0	2024-12-02	PROJEKTIŅIAI PASIŪLYMAI	
		Korpusų nr. 2A, 2B, 2C projektinių pasiūlymų autorės: arch. R. Venckievič, arch. R. Tamulevičiūtė	
LAIDA	DATA	LAIDOS STATUSAS. KEITIMO PRIEŽASTIS (JEI TAIKOMA)	
ATESTATO NR.			Pavadinimas:
			ADMINISTRACINĖS PASKIRTIES PASTATAS, KALVARIJŲ G. 84, VILNIUJE. STATYBOS PROJEKTAS
Atest. nr.	Vardas, pavardė	Statiny:	
25750	SPV VITALIJUS BARŠTYS	ADMINISTRACINIS PASTATAS- 01	
0841	NKPAS ARŪNAS ANDRAŠIŪNAS	KORPUSAI 2A, 2B, 2C	
A1136	SA PDV ARCH REGINA VENCKIEVIČ	Dokumento pavadinimas:	
MK 007916 (2019-06-19)	ARCH RITA TAMULEVIČIŪTĖ	GARAŽO PLANAS (-2) M 1:200	
LT	Užsakovas: Statytojas: UAB „OLFIN“	Dokumento žymuo: 23001-2A,2B,2C-PP-SA-B 01	LAPAS LAPŲ
			1 1

**ADMINISTRACINĖS PASKIRTIES PASTATO
(„CLOUD BIURAS“ 2 ETAPAS) KALVARIJŲ G. 84, VILNIUJE,
KVIESTINIS ARCHITEKTŪRINIS PROJEKTO KONKURSAS**

VERTINIMO KOMISIJOS POSĖDŽIO PROTOKOLAS Nr. KLV84
UAB „Olfin“ biuras, Konstitucijos pr. 7, 09308 Vilnius, Lietuva

ADMINISTRACINĖS PASKIRTIES PASTATAS. KALVARIJŲ G. 84, VILNIUS.
STATYBOS PROJEKTAS

Schema nr. 1

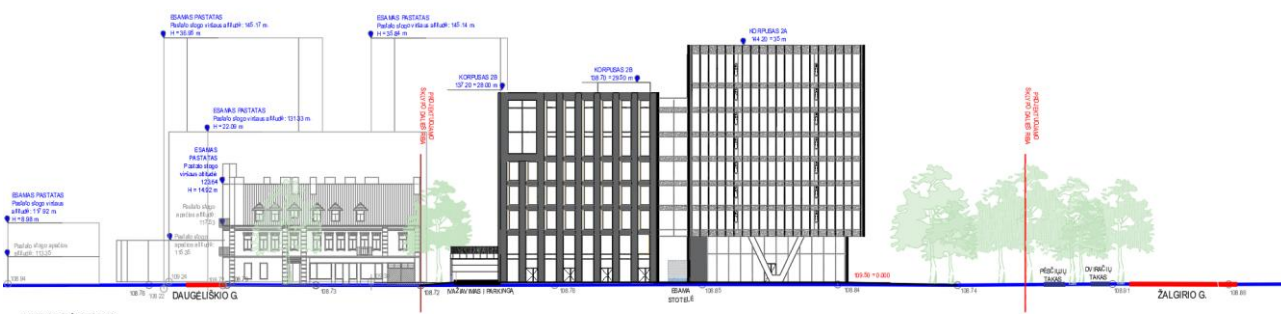
„Pasitikrinti aukštuminių tūrių gabaritus plane pagal detaliojo plano reglamentines zonas. 2-rojo (Kalvarijų g.) korpuso paskutinius 2 aukštus ne tik daryti kitokio skaidymo, bet ir atitraukti juos toliau į sklypo gilumą, kad sukurti sklandesnį perėjimą į žemesnį Kalvarijų g. mastelį. Pagalvoti apie galimybes vizualiai pridengti esamo pastato Kalvarijų g. 82 ugniasienę labiau įveikšminant skvergą tarpe tarp abiejų pastatų – apsvarstyti galimybę greta viešojo transporto stotelės formuoti skvergą su kavinėmis ir smulkia komercija, meno objektais. Dėl dėkingesnės orientacijos ši erdvė būtų patrauklesnė kavinėms ir restoranams, nei šiaurinis Žalgirio gatvės fasadas. Dalis komercijos gali likti ir iš Žalgirio g., bet viešoji erdvė tarp pastato ir gatvės turėtų būti gausiai apželdinta, siekiant atsiriboti nuo triukšmingos ir taršios gatvės ir sukurti žmogiškesnį mastelį pastato prieigose. Platinti tarpą Žalgirio g. užstatyme jungčiai su Daugėlišio g. iki pėsčiųjų ir dviratininkų gatvės parametrų, orientuojantis į distanciją tarp piečiau esančių namų, o vidinio kiemo erdvė gali būti privatesnė, skirta tik komplekso darbuotojams. Pastatų fasadai (ypač iš Kalvarijų g. pusės) galėtų turėti ryškesnes ir drąsesnes sąsajas su istoriniu užstatymu – klinkerio apdaila ar pan. Gimingesnių Kalvarijų g. medžiagų pritaikymas 2-rojo korpuso apatinei daliai, taip pat padėtų sklandesniam jo integravimui į gatvės perimetrą. Tikslinti aukštų išplanavimus, prioritetą teikiant racionaliam ir funkcionaliam liftų holų išdėstymui, taip pat patekimo į pastatą reprezentatyvumui ir intuityvumui. Pagrindiniuose įėjimuose į pastatą su intensyviausias žmonių srautais pagalvoti apie tokią pasyvią energijos taupymo priemonę kaip tambūrai.“

P: „Pasitikrinti aukštuminių tūrių gabaritus plane pagal detaliojo plano reglamentines zonas“.**A:** Projektuojant pastatą Kalvarijų g. 84, paraleliai yra rengiama detaliojo plano korektūrą, tikslinat statinių statybos zoną ir reglamentų ribas. Žiūrėti brėžinį „Pagrindinis brėžinys su koreguojamais detaliojo plano sprendiniais M 1:500“.**P:** „2-rojo (Kalvarijų g.) korpuso paskutinius 2 aukštus ne tik daryti kitokio skaidymo, bet ir atitraukti juos toliau į sklypo gilumą, kad sukurti sklandesnį perėjimą į žemesnį Kalvarijų g. mastelį.“**A: TŪRINĖ KOMPOZICIJA IR AUKŠTINGUMAS**

Schemoje nr.1 pateikiama Kalvarijų g. išklotinė su gretimbėmis, kur galima matyti kaip persidengia greta esančių pastatų aukštingumas ir projektuojami pastatai darniai įsiliesdami į esamą gatvės kontekstą. Nuoseklus peraukštėjimas išlaikomas tiek tarp esamų pastatų ir korpuso nr.2, tiek tarp projektuojamo pastato korpusų – korpusas nr.2 ir korpusas nr.1 išklotinės pridedamos priede nr.2
